リコール届出一覧表

リコール届出日：令和3年12月13日

リコール届出番号	外-3334	リコール開始日	準備でき次第
届出者の氏名又は名称	フォルクスワーゲングループ ジャパン株式会社 代表取締役社長 マティアス シェーパース	製作国：ドイツ連邦共和国 製作者名：フォルクスワーゲン株式会社 問い合わせ先：フォルクスワーゲン カスタマーセンター (フリーダイヤル)0120-993-199 (アドレス)http://www/volkswagen.co.jp/	
不具合の部位(部品名)	その他(ダッシュボード)		
基準不適合状態にあると認める構造、装置又は性能の状況及びその原因	ダッシュボードにおいて、助手席用エアバッグ作動時の開口部のカバーをダッシュボードと結合するネットの編み込みが不適切なため、強度が不足しているものがある。そのため、低温環境下(-15以下)でダッシュボードが冷えている場合、衝突等により助手席用エアバッグが作動した際、当該カバーがダッシュボードから剥がれ、フロントウインドーにダメージを与えるほか、最悪の場合、エアバッグの膨張が不完全となり、乗員が負傷するおそれがある。		
改善措置の内容	全車両、ダッシュボードを良品に交換する。		
不具合件数	0件	事故の有無	なし
発見の動機	本社からの情報による。		
自動車使用者及び自動車特定整備事業者等に周知させるための措置	<ul style="list-style-type: none"> ・ 自動車使用者：ダイレクトメール、電話および電子メール等で通知する。 ・ 自動車特定整備事業者等：対象台数が少なく使用者の特定が可能のため日整連発行の機関誌に掲載しない。 ・ 弊社インターネットホームページに掲載する。

改善箇所説明図

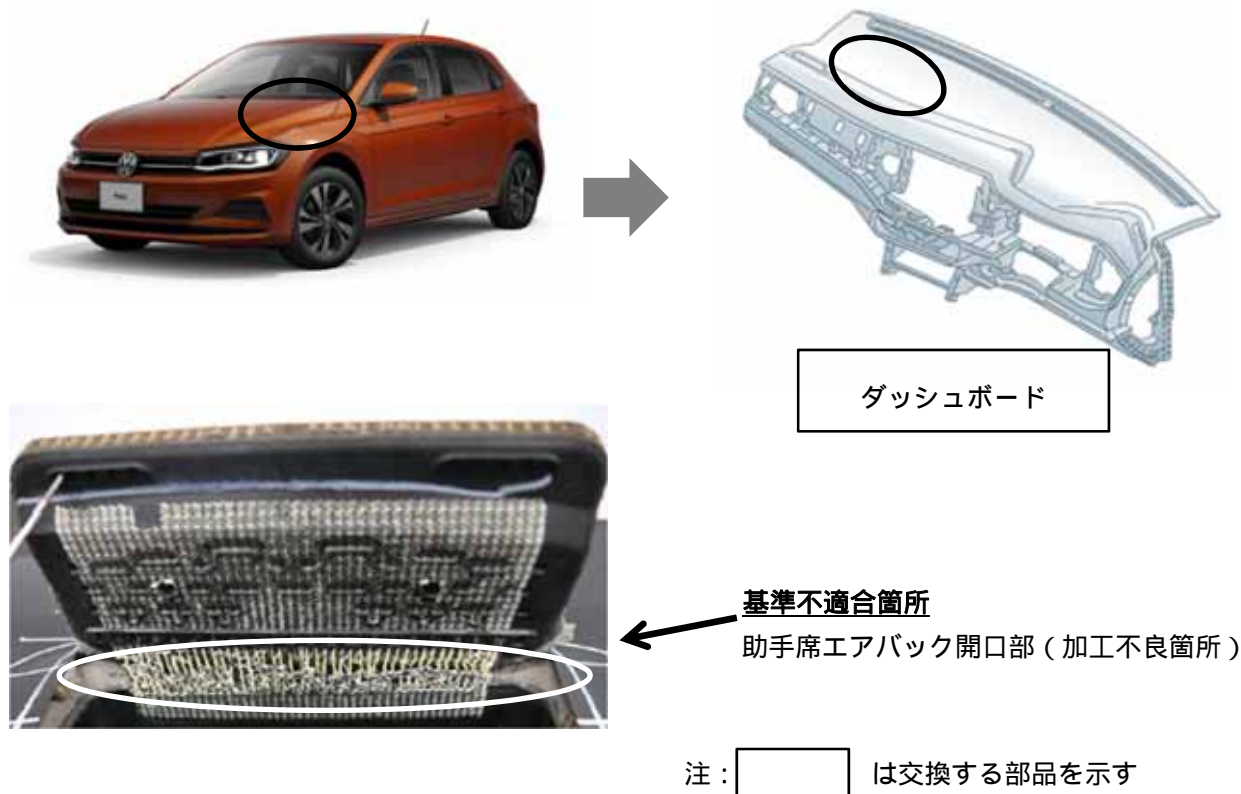
不具合の内容

ダッシュボードにおいて、助手席用エアバッグ作動時の開口部のカバーをダッシュボードと結合するネットの編み込みが不適切なため、強度が不足しているものがある。そのため、低温環境下（-15以下）でダッシュボードが冷えている場合、衝突等により助手席用エアバッグが作動した際、当該カバーがダッシュボードから剥がれ、フロントウインドーにダメージを与えるほか、最悪の場合、エアバッグの膨張が不完全となり、乗員が負傷するおそれがある。

改善措置の内容

全車両、ダッシュボードを良品に交換する。
